改善箇所説明図

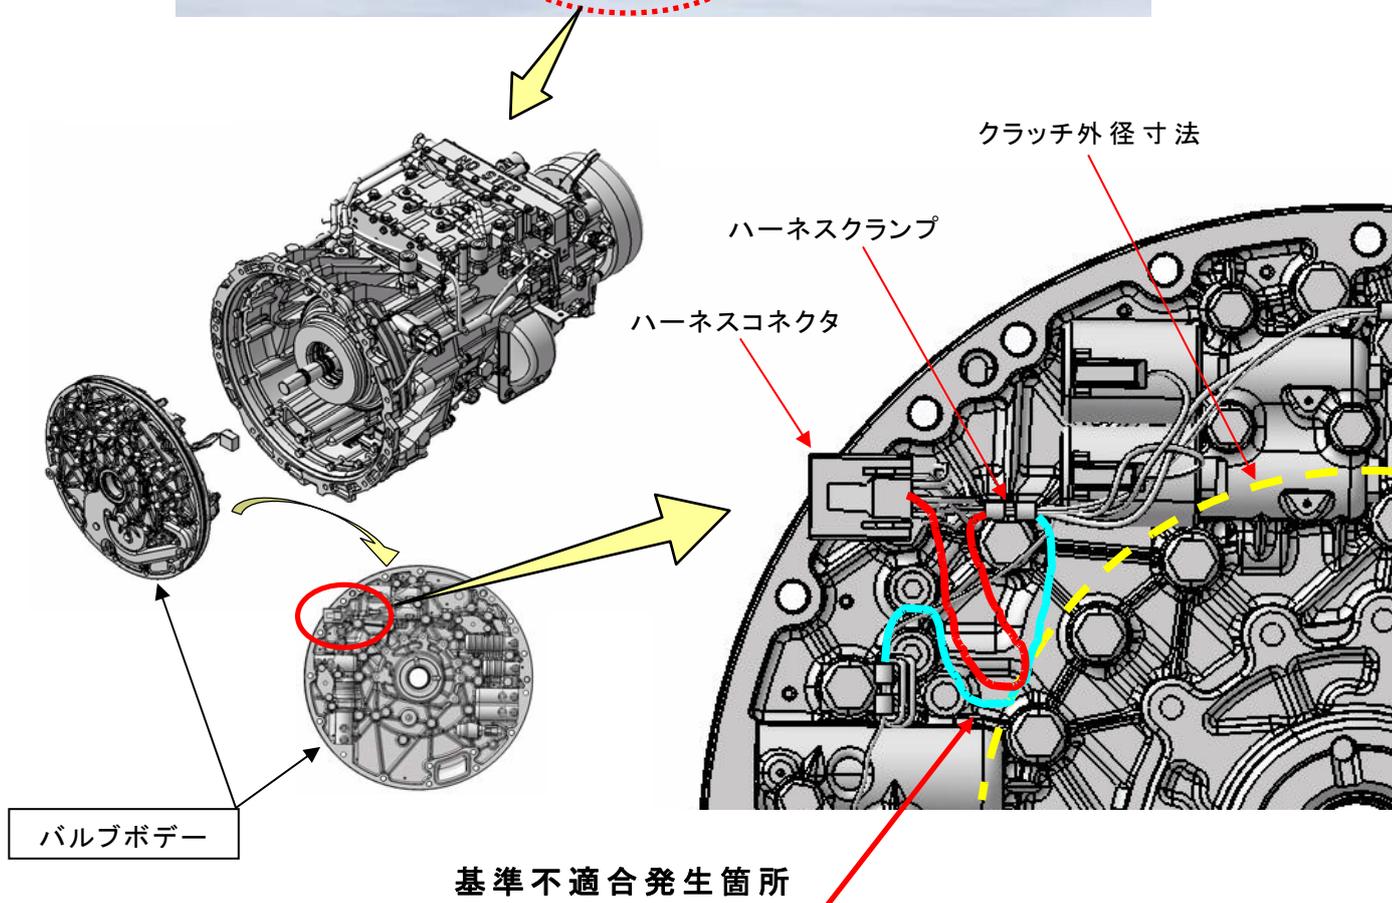
機械式自動変速機において、バルブボデー内部の電気配線の長さが不適切なため、クラッチ板と干渉するものがある。そのため、そのままの状態で使用を続けると、当該配線が断線し、最悪の場合、走行不能となるおそれがある。

全車両、当該配線を点検し、損傷が認められた場合は、バルブボデーを新品に交換する。また、損傷が認められない場合は、当該配線を規定の長さに調整する。
